Oggetto: Trasmissione integrazioni ai procedimenti ID 123/ 684-685-686.

>Hydrochem Italia S.r.l. (ex Tessengerlo Italia Srl) di Pieve Vergonte
>- Richiesta integrazioni procedimenti ID 123/684-685-686 .

La presente comunicazione fa riferimento al Decreto del Ministro prot. 0000221 del 12/12/2012 di Autorizzazione Integrata Ambientale per l'esercizio dell'impianto della Società HydroChem Italia S.r.l. sito nel Comune di Pieve Vergonte (VB), ed in particolare alla richiesta di integrazioni avanzata dal Ministero dell'Ambiente e della Tutela del Territorio e del Mare – Direzione Generale Valutazioni Ambientali, vs. prot. DVA-2014-0005230 del 27/02/2014, in riferimento al PROT. CIPPC-00_2014-0000445 del 24/02/2014 della Commissione IPPC.

ID 123/684 Adempimento Art. 1, comma 7 del decreto AIA "Piano di miglioramento delle emissioni in acqua" - U. prot DVA-2014-00001060 del 16/01/2014:

Modifica assetto scarico acque di raffreddamento

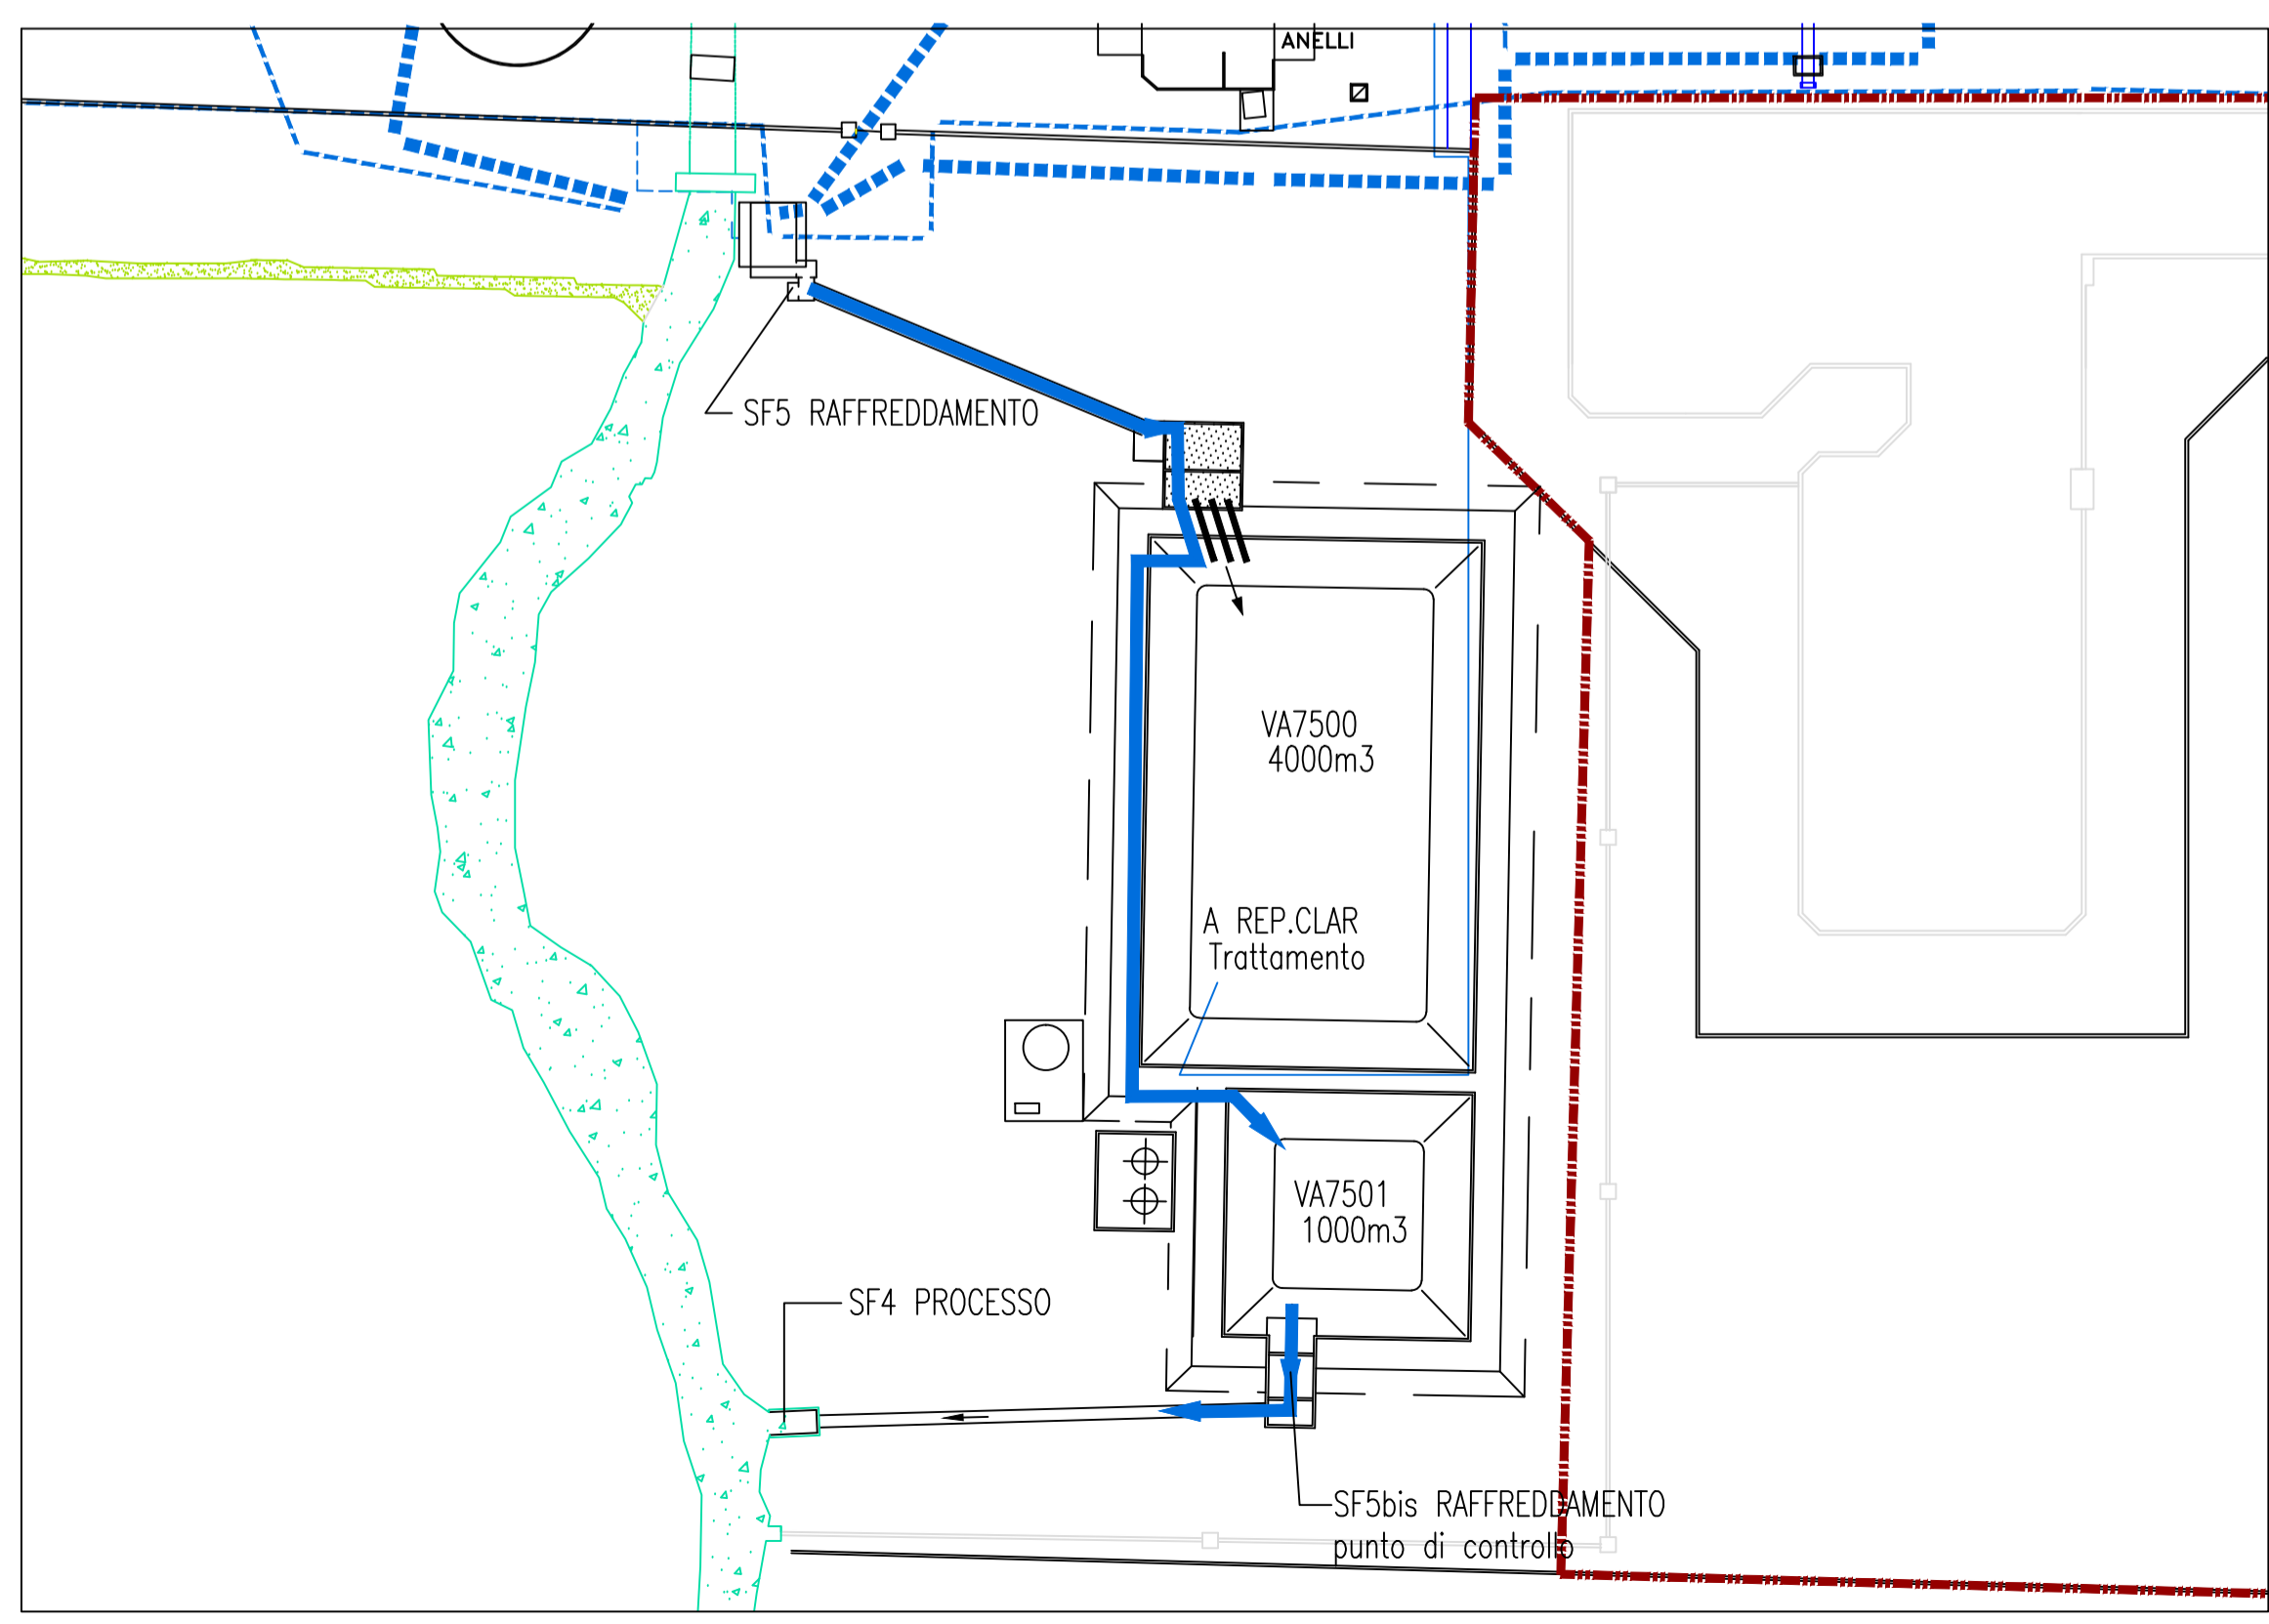
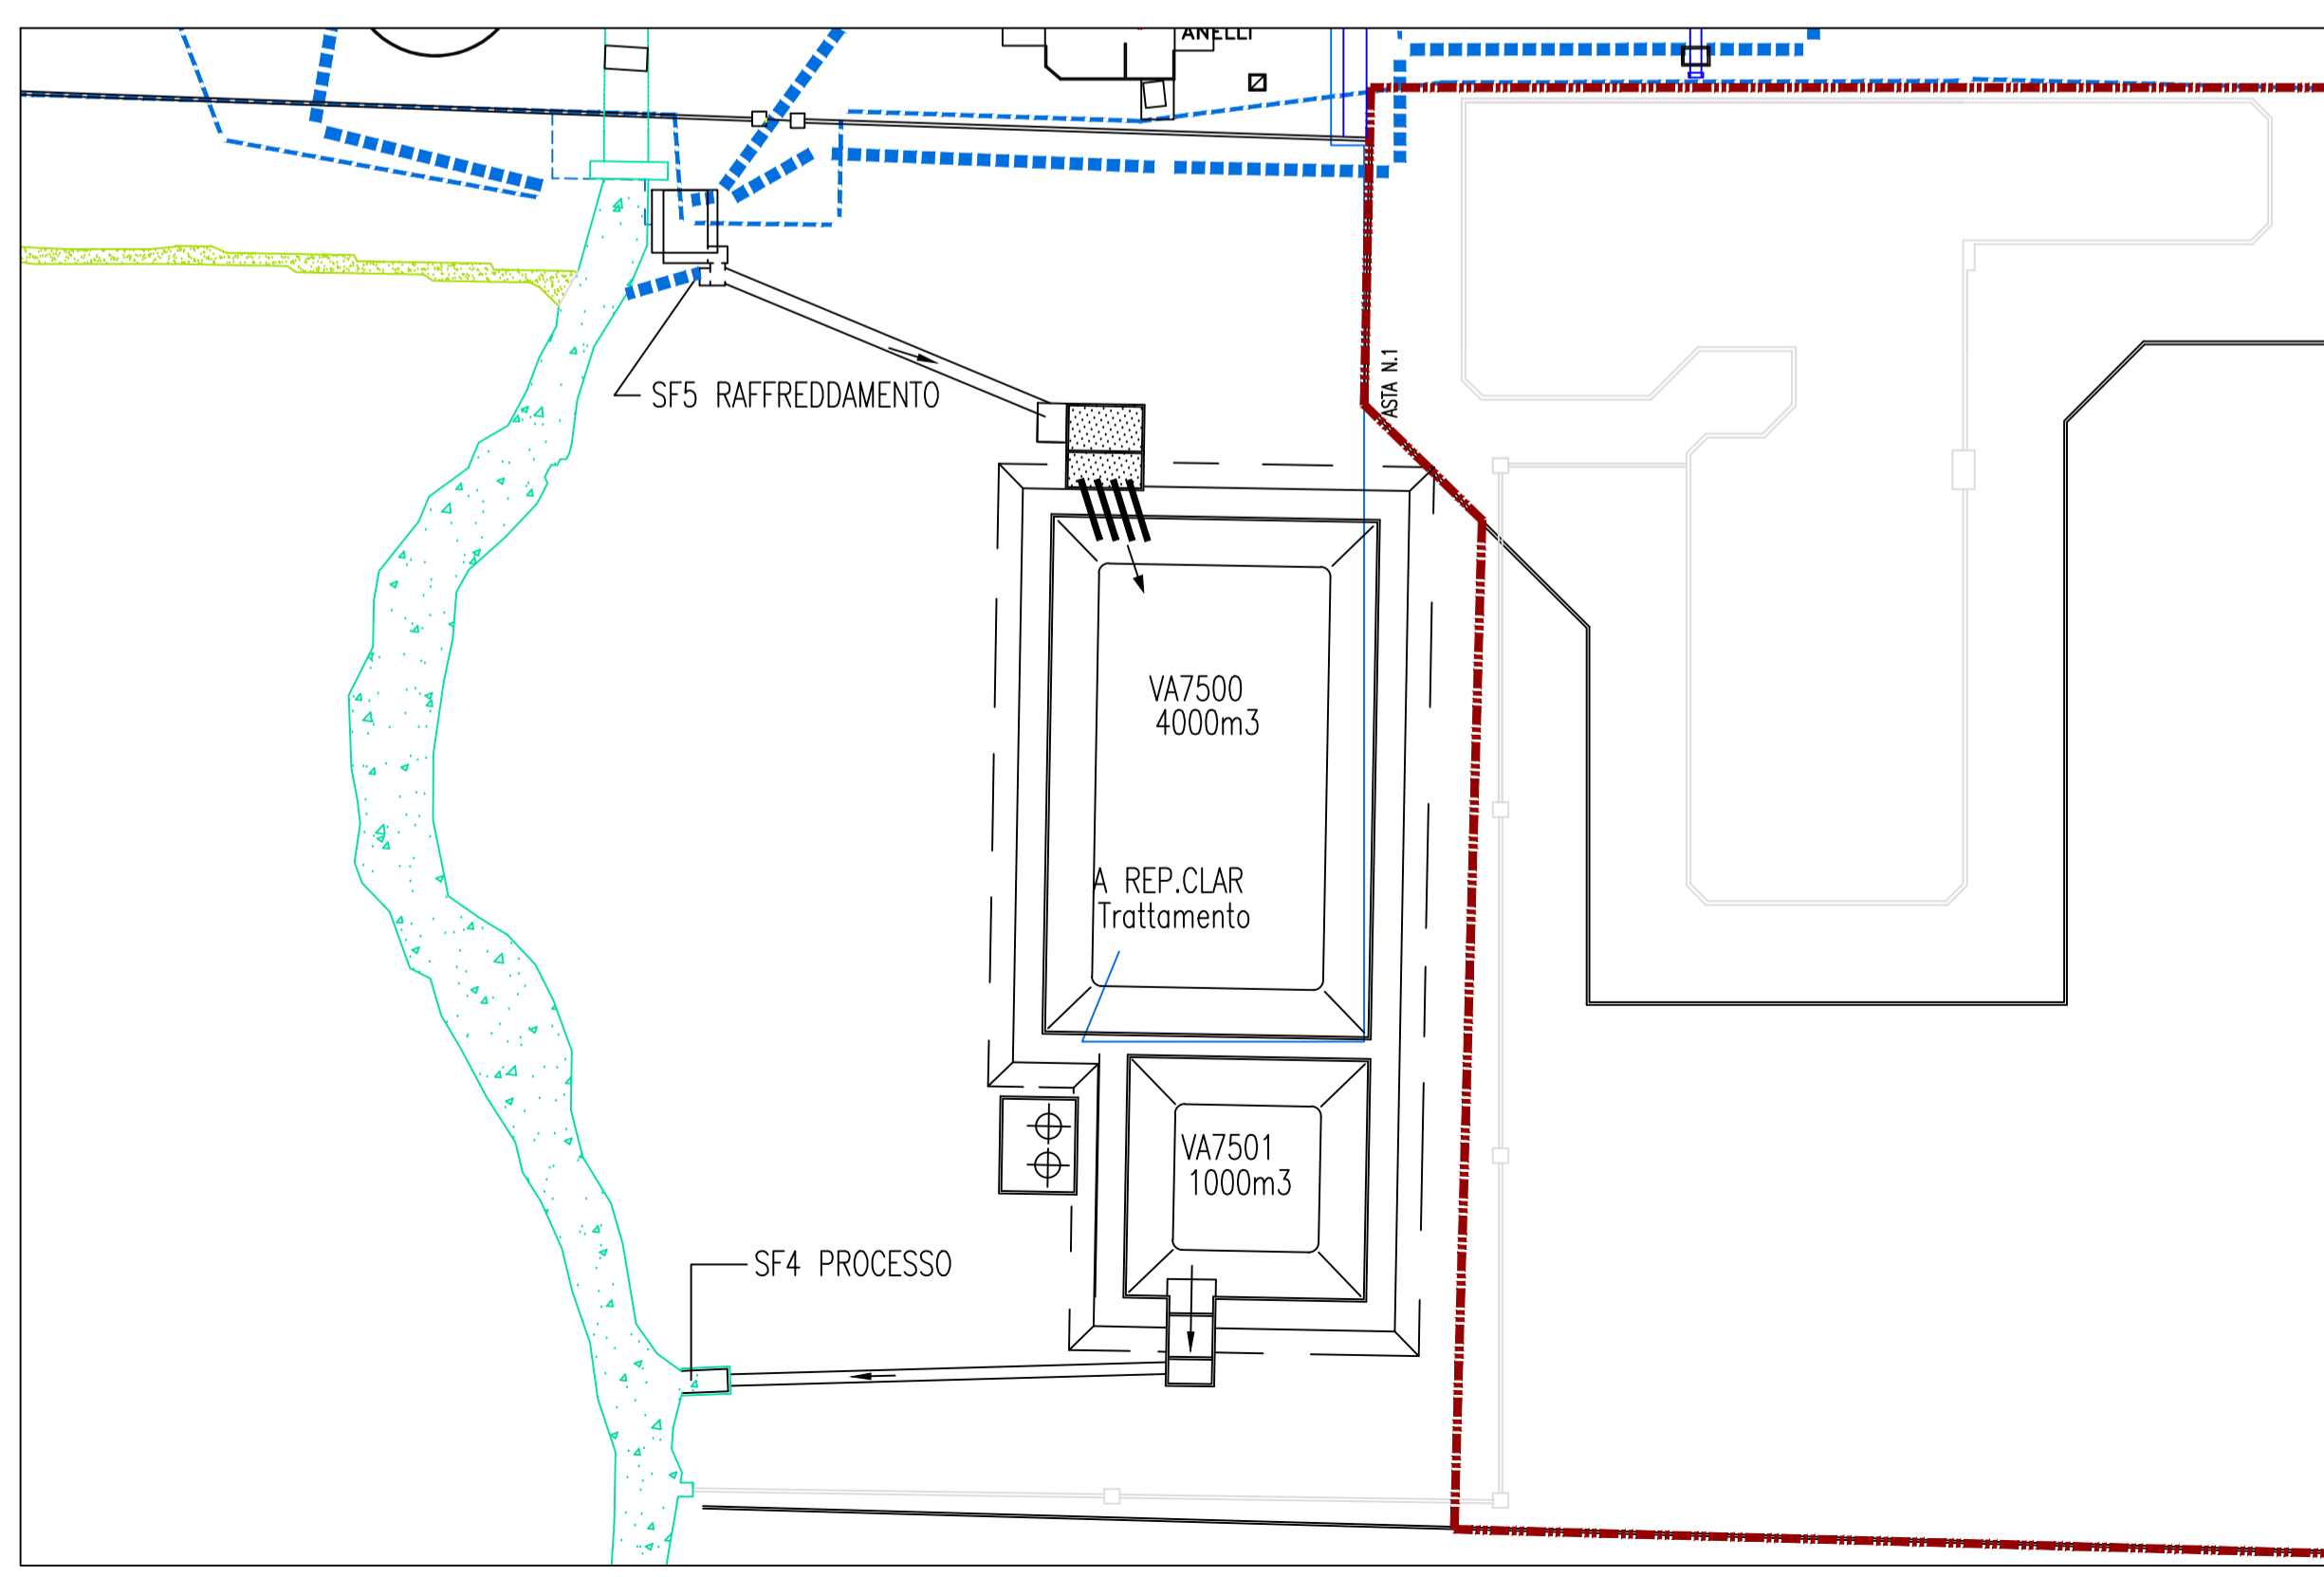
5.c Invio delle acque di raffreddamento e meteoriche in vasca da 1000 m3 per omogeneizzazione e successivo scarico. Individuare su planimetria il punto di controllo modificato. Interferenza con SIN e POB	SD	Attività 1-2-3-4-6	Acque superficiali Consumo energetico

- la Planimetria B21 rev. 2014 (*Allegato 3*) nella quale viene presentato l'assetto degli scarichi idrici finali;
- la Planimetria di dettaglio (*Allegato 4*) nella quale vengono riportati gli stati ante- e post-interventi proposti, sia per lo scarico delle acque di processo, sia per lo scarico delle acque di raffreddamento.
